Dotyczy: postępowania nr ZP/36/PN/2024 pn. 03940 Budowa trasy tramwajowo-autobusowej od przebudowywanej pętli Sępolno (węzeł przesiadkowy) do nowej pętli Swojczyce (węzeł przesiadkowy).

Szanowni Państwo,

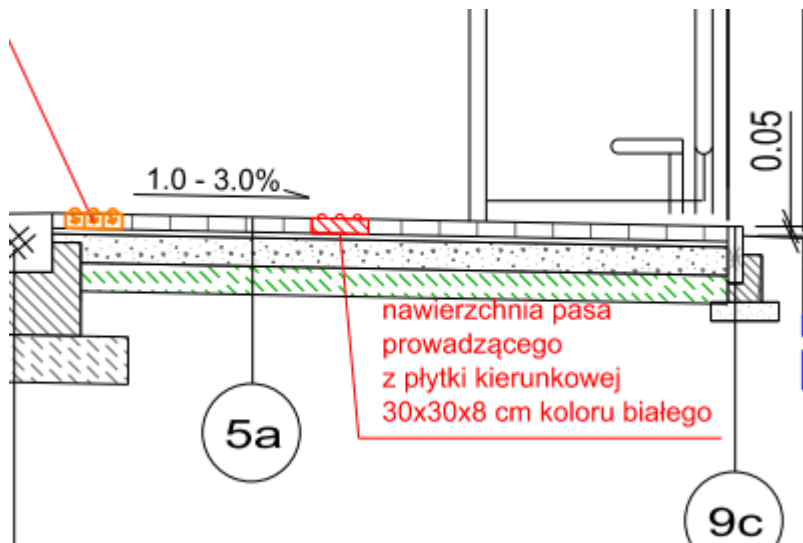
Pytanie 150

Zgodnie z przedmiarem drogowo-torowym poz. 195 „Doprowadzenie podłoża do nośności 100 MPa (...)” posiada taką samą ilość obmiarową jak poz. 196 „Warstwa podbudowy z betonu cementowego C30/37 (...)”, jednak zgodnie z przekrojami konstrukcyjnymi należy ją wykonać szerzej w celu posadowienia krawężników, więc tej warstwy będzie fizycznie więcej. Prosimy o weryfikację podanych ilości obmiarowych.

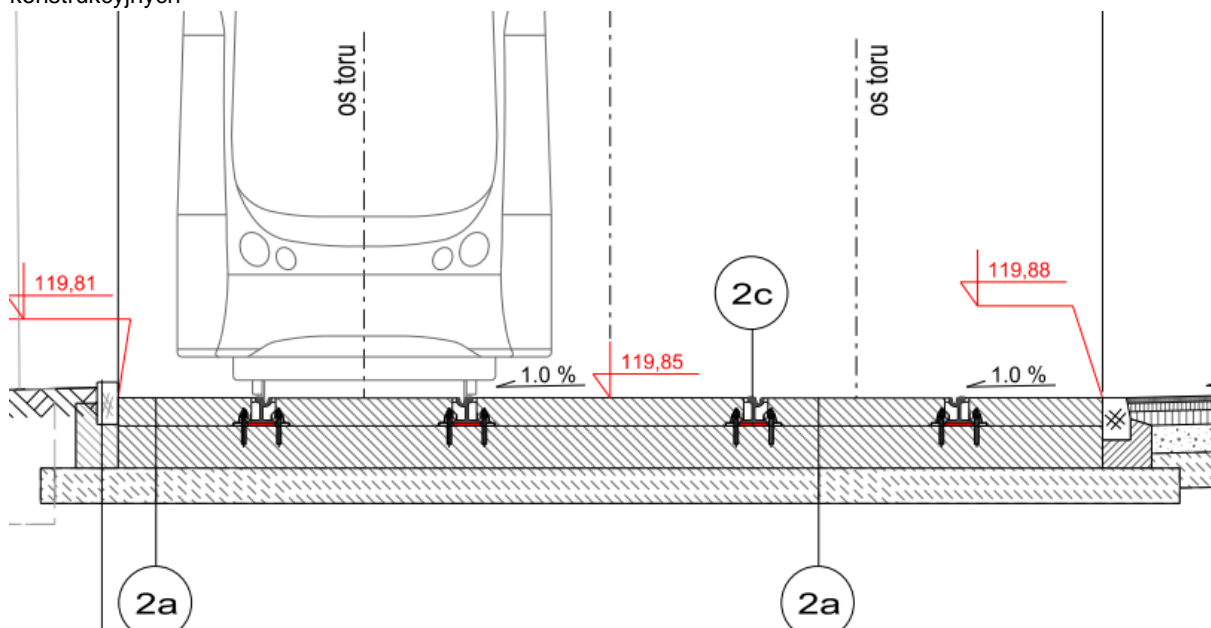
W dokumentacji drogowo-torowej jest mowa o zabudowie smarownic, natomiast w przedmiarze robót brak tej pozycji. Wnosimy o ujęcie tej pozycji w przedmiarze robót

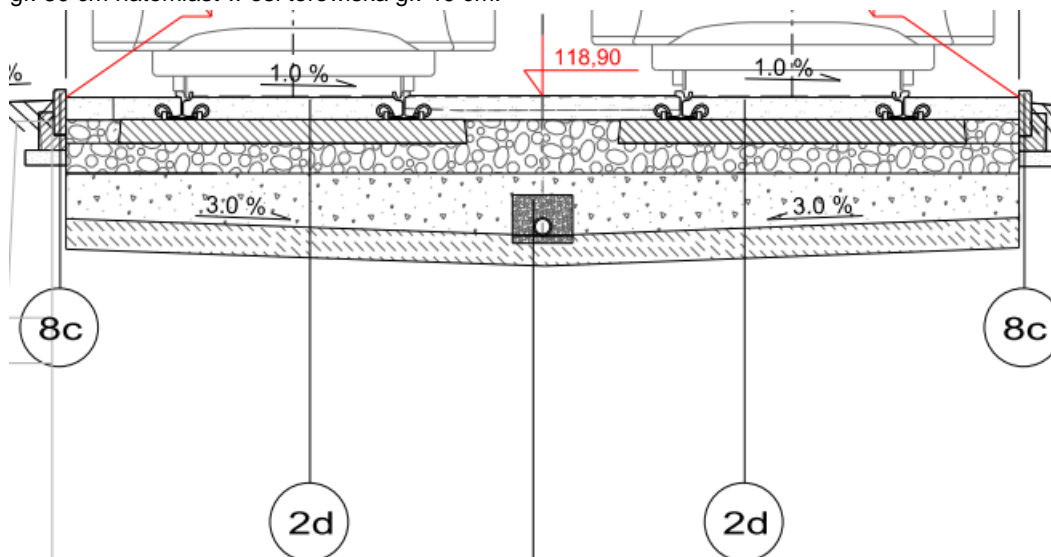
W przedmiarze robót w poz. 202 „Warstwa podbudowy z kruszyw łamanych - kliniec 4/31,5mm, gr. 30 cm” jest podana gr. 30 cm natomiast zgodnie z przekrojami konstrukcyjnymi grubość ta jest zmienna i na skrajni wynosi gr. 30 cm natomiast w osi torowiska gr. 40 cm.

Wnosimy o prawidłowe podanie średniej grubości warstwy

Uzupełniono przedmiar.

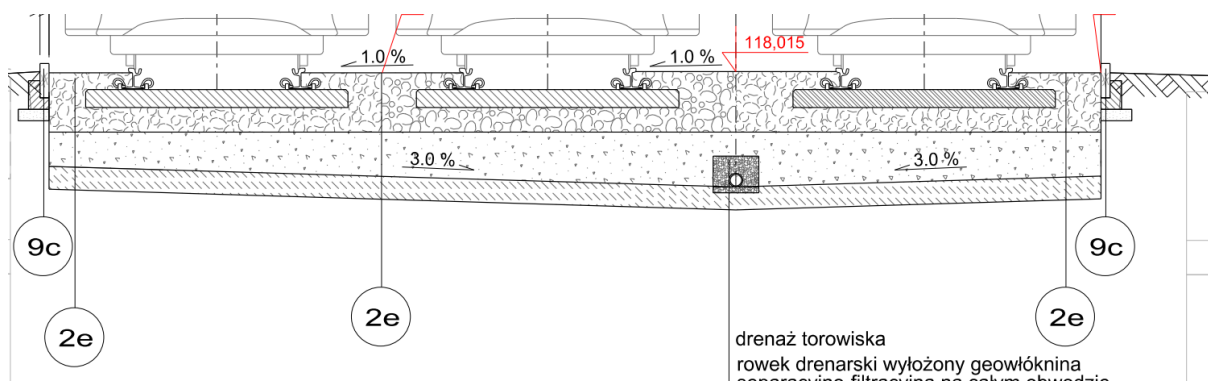
W przedmiarze robót w poz. 213 „Warstwa podbudowy z kruszyw łamanych - kliniec 4/31,5mm, gr. 30 cm” jest podana gr. 30 cm natomiast zgodnie z przekrojami konstrukcyjnymi grubość ta jest zmienna od 30 cm do 40 cm

Wnosimy o prawidłowe podanie średniej grubości warstwy

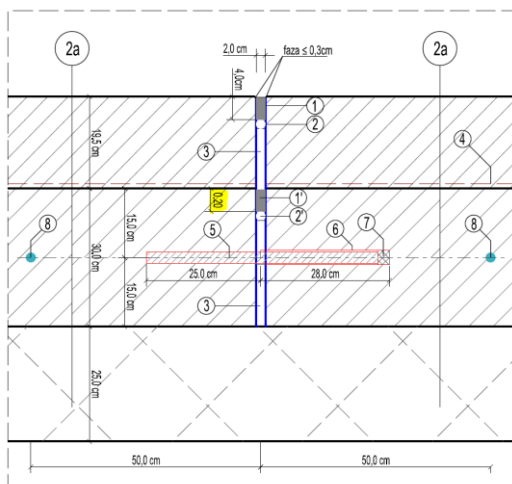
Dot. przedmiaru b. drogowo - torowej – Wg Wykonawcy ilość w pozycji 216 jest zawyżona, ponieważ zasypka gr. 15 cm nie znajdują się na całej powierzchni torowiska, a jedynie w międzytorzach. Prosimy o dokonanie stosownej korekty przedmiaru.

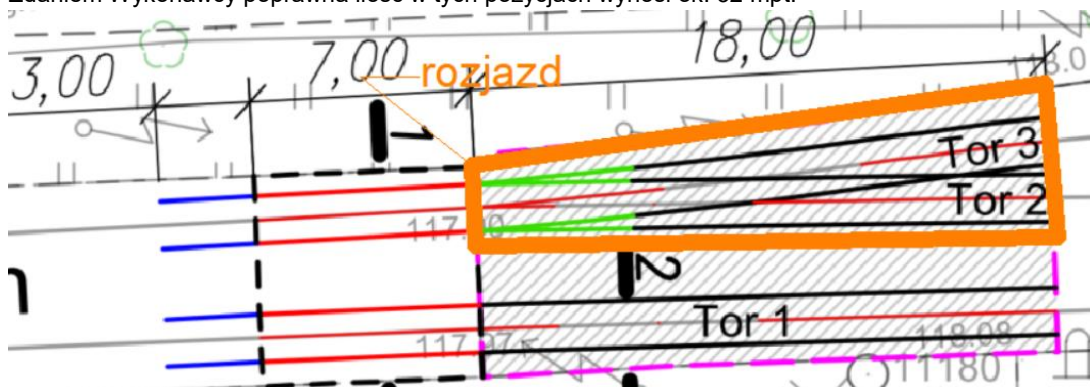
Dot. przedmiaru dla zadania „Remont torowiska na pętli Sępólno” – Prosimy o dokonanie zmian w opisach pozycji przedmiarowych nr 2.1 oraz 2.2, gdyż sugerują one wykonanie torów i rozjazdu na podlewach wraz z kotwieniem, a zgodnie z przekrojami konstrukcyjnymi rys. „4.0 PK Swojczyce v1-A3” należy zastosować konstrukcję klasyczną.

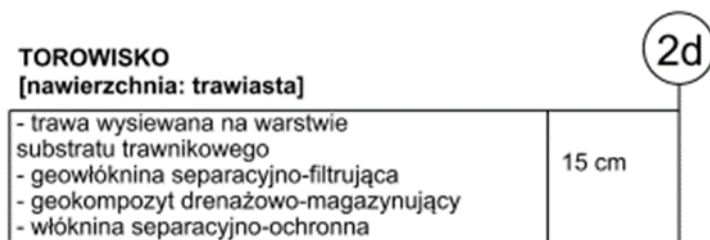
Dotyczy poz. 208 Kosztorysu ofertowego 1702_01_drogi i tory. Prosimy o poprawne wpisanie ilości/jednostki oraz potwierdzenie grubości warstwy substratu..
